Sagsnr.:2021-028103

Dato:28-01-2022

### **Tilladelse til etablering af intern dæmning med stenbeskyttelse, som erstatter intern væg - ændringen er ikke VVM-pligtig**

Figur 1: Linjeføring for intern væg fra MKR er vist med en fuldoptrukket lilla streg. U1-ledning er vist med blå streger. I projektet tilpasses linjeføring for intern dæmning som vist med den lilla stiplede linje.

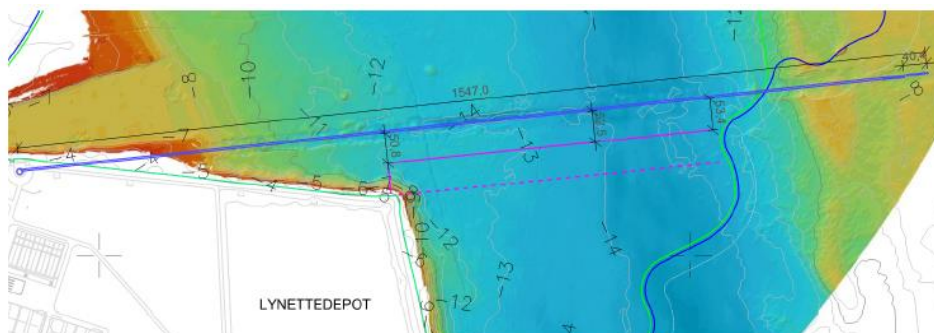
Ved etablering af Lynetteholm skal der etableres en intern spunsvæg, som adskiller jordopfyldningens fase 1 og fase 2.

Den interne spunsvæg er ca. 600 m lang, og en flytning 50 m mod syd betyder, at det afgrænsede fase 1-område bliver ca. 3 ha mindre.

Den oprindelige spunsvæg var udformet som en stålspunsvæg, foroven forankret med skråpæle og forneden med dyvler i kalken. Den nye interne dæmning udføres som traditionel stenkastningsdæmning med en kerne af sand omsluttet af sprængstensfyld. På den nordlige side af den interne dæmning (mod fase 2-opfyldningsbassinet) etableres dæksten (brudsten). Der udskiftes blødbund under den interne dæmning, dvs. at blødbund erstattes med sandfyld, før etableringen af selve dæmningen påbegyndes.

Trafikstyrelsen meddeler hermed tilladelse til etablering af intern dæmning med stenbeskyttelse frem for etablering af intern væg med spuns, som beskrevet i miljøkonsekvensrapporten for Lynetteholm.
